水庫集水區保育治理工程生態檢核表 核定階段附表 P-01(1/2)

工程名稱 (編號)	111 年度曾文水庫集水區 主流福美吊橋上游護岸及 基腳保護工加固工程	填表日期	民國 111 年 12 月 29 日
評析報告是 否完成下列 工作	☒ 由生態專業人員撰寫、 ☒ 現場勘查、 ☒ 生態調查、 ☒ 生態關注區域圖、 ☒ 生態影響預測、 ☒ 生態保育措施研擬、 ☒ 文獻蒐集		
1.生態團隊組成：			
姓名	單位	學經歷	專長
宋	漢林生態顧問有限 公司/計畫經理	中山大學生物科學 所碩士/13 年	陸域生態記錄、工程生態評 析、民眾參與之意見彙整
李	漢林生態顧問有限 公司/調查專員	東海大學生命科學 系碩士/3 年	水域生物生態調查評估、文獻 收集彙整、生態環境記錄、
2.棲地生態資料蒐集：			
山美村重視自然資源保育，達娜伊谷溪與曾文溪匯流處往下 800m 為經縣政府公告之護魚區，嚴禁採捕，違反者處新三萬元以上十五萬元以下罰鍰，學術研究公益及文化祭儀目的經申請後不在此限。根據 104 年「曾文水庫生態資源調查及保育」資料，周邊河段紀錄有高身鯛魚、鯛魚、台灣石賓、台灣間爬岩鰍、南台吻鰕虎、台灣馬口魚、粗首鱲、高身小鰾鰯等魚種，維護水域棲地為本案主要生態議題。			
3.生態棲地環境評估：			
達娜伊谷至山美大橋下游 500m 為山美部落之護魚區，河溪棲地良好，多塊石及深潭。陸域已有阿里山風景管理處設置之步道、綠美化景觀區域。預定治理之邊坡有原生白肉榕植株。水域棲地維護、風管處植栽保存、原生植物種源為本案需注意的生態保護對象。			
4.棲地影像紀錄：

工程名稱：111 年度曾文水庫集水區主流福美吊橋上游護岸及基腳

保護工加固工程

鄰近 AB 工區的白肉榕 110.12.23

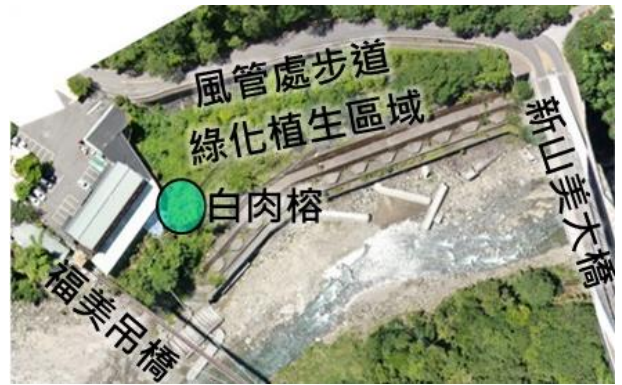
預定治理之邊坡有原生白肉榕植株，枝葉茂密有其生態功能，建議保留或妥善處置。

圖 2. 福美吊橋至山美大橋一段，河溪棲地良好

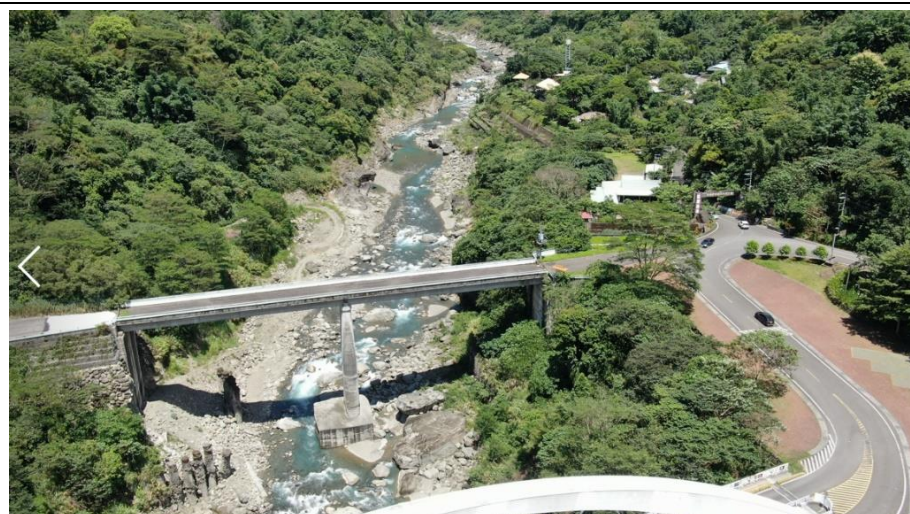
密？ 4. 因為目前既有護岸結構已經很脆弱，希望可以盡早開始施工修復，或可考慮工程前期基腳先用大石去做暫時性支撐補強，避免天候異常造成崩壞。 5. 相關用地再請跟鄉公所提出申請。 6. 本區為山美社區護魚區域，河溪棲地優良，建議土砂取用迴避福美吊橋至山美大橋區段（圖2）。如需工程需部分導水或開設便道，則建議盡量縮小影響範圍，保留行水區塊石。福美吊橋下游有土砂淤積區段（圖3），建議如有材料需求可優先取用下游淤積裸露區段土砂。	4. 本局會盡快辦理本案發包施工，但須先由阿里山鄉公所取得私有地之土地使用同意書後，才能辦理發包作業。 5. 遵照辦理，會依照程序進行。 6. 土砂材料及便道開設等會妥善規劃，盡量縮小關注區段之生態棲地影響。
---	---

圖說：111年曾文水庫集水區主流福美吊橋上游護岸及基腳保護工加固工程AB工區平面圖及斷面圖

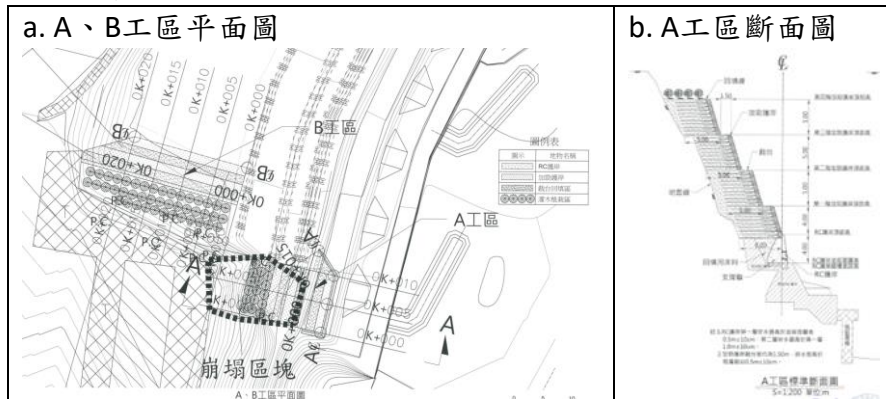
本區周圍多種人造建物，有停車場、橋樑、道路、既有護岸、停車場、涼亭、步道等。在工區影響範圍內，A、B工區之間有株白肉榕樹叢，枝葉茂密，對於周邊動、植物生態有其功能，以保留為原則；B工區外圍動線位置周邊則有風管處之步道及花旗木等綠美化樹種。

A、B工區最終採加勁護岸工法，迴避白肉榕植株。並預計在A、B工區上方栽植灌木；B工區部分因便道通過無法迴避，預計與社區協調並補植喬木。
